## AVIS IRSN N° 2022-00103

**Objet :** EDF – REP – Centrale nucléaire du Blayais – INB 110 – Réacteur n° 4 – Modification temporaire des spécifications techniques d'exploitation pour réaliser des travaux de maintenance sur un transformateur auxiliaire.

**Réf. :** Saisine ASN – CODEP-BDX-2022-021870 du 2 mai 2022.

Figure 1 : schéma simplifié de l'alimentation externe auxiliaire prévue pendant les travaux

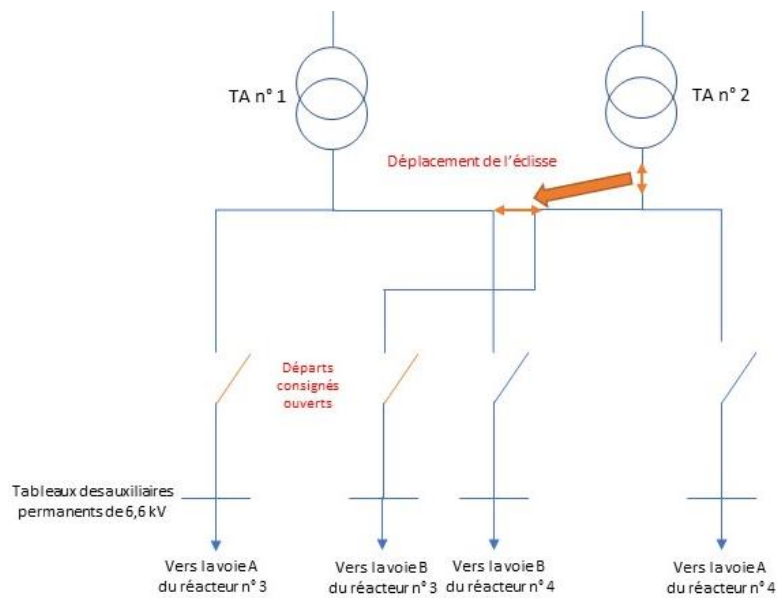
Aussi, durant les travaux, afin d'assurer la disponibilité de la source électrique auxiliaire pour le réacteur n° 4, EDF propose un raccordement par un déplacement d'éclisses<sup>4</sup>, atypique mais prévu à la conception, afin d'alimenter les deux tableaux des auxiliaires permanents du réacteur n° 4 par un seul TA (Figure 1).

Ainsi, pendant toute la durée des travaux de maintenance, ce raccordement permettra de conserver la possibilité de réalimenter les tableaux des auxiliaires permanents du réacteur n° 4 par le TA n° 1. De plus, à l'aide d'une consignation, EDF rendra impossible, durant les travaux, la réalimentation des tableaux électriques du réacteur n° 3 par le TA n° 1. À l'issue des travaux, afin de retrouver une configuration initiale, ces éclisses seront à nouveau déplacées et les tableaux des auxiliaires permanents du réacteur n° 3 réalimentés par les deux TA.

Les deux déplacements des éclisses (avant et à l'issue des travaux) nécessitent la mise hors tension des deux TA, qui sera réalisée sous couvert de la CL des STE. Néanmoins, le temps restant autorisé par la CL ne sera également pas suffisant pour rétablir la configuration initiale.

**L'ensemble de ces éléments n'appelle pas de remarque particulière de la part de l'IRSN.**

**Compte tenu de l'objectif de fiabilisation de l'alimentation électrique externe auxiliaire des réacteurs n° 3 et n° 4 de la centrale nucléaire du Blayais et de la mise en œuvre, durant l'intervention, d'un raccordement provisoire permettant de réalimenter les deux tableaux des auxiliaires permanents du réacteur en production par le TA disponible et de mesures compensatoires pour prolonger la durée de la CL des STE, l'IRSN estime acceptable, du point de vue de la sûreté, la modification temporaire des STE du réacteur n° 4 de la centrale nucléaire du Blayais, telle que soumise à l'autorisation de l'ASN par EDF.**
